PRODUKT	AVD.	GRUPP
P	2	21
BETR. Byte O-ring kylvätskepump vid kuggremsbyte D20, D24		NR. 55
		DATUM Nov. 83

Servicemeddelande

Detta SM ändrar följande Servicehandbok:
Reparation och Underhåll Avd 2 (20-22) Motor D20, D24 1979-19.. sid 59.

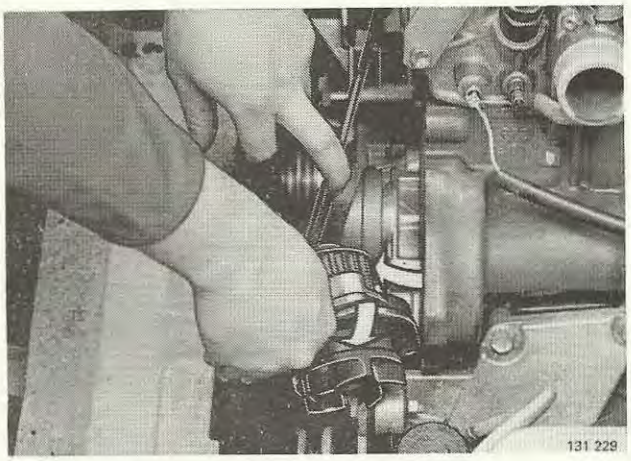
Då kylvätskepumpen flyttats helt och hållet från sitt tidigare läge (som vid byte transmissionsrem) ska pumpen tas bort och O-ringen bytas. Detta för att eliminera risken för kylvätskeläckage. Risken för kylvätskeläckage är störst vid höga miltal.

Följande arbetsmoment tillkommer efter moment L14 på sidan 59:

Ta bort kylvätskepumpen

Ta bort skyddsplåtens och kylvätskepumpens fästskruvar.

Håll ut plåten och ta bort pumpen. Var försiktig så att plåten inte knäcks.
Ta bort O-ringen.

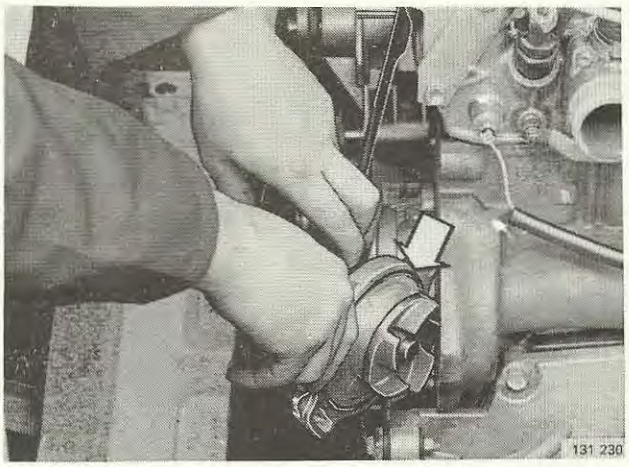
Rengör

Rengör anliggningsplanet för pumpen på cylinderblocket. Torka bort kylvätska från cylinderblocket, kugghjul mm.

Smörj in en ny O-ring med fett och sätt i den i pumpen.

Använd **inte** Permatex eller annat tätningsmedel.
Stryk ett tunt lager fett på pumpens anliggningsyta.

Håll ut skyddsplåten och sätt pumpen på plats.
Sätt dit pumpens fästskruvar löst.
Sätt dit skyddsplåtens fästskruvar.
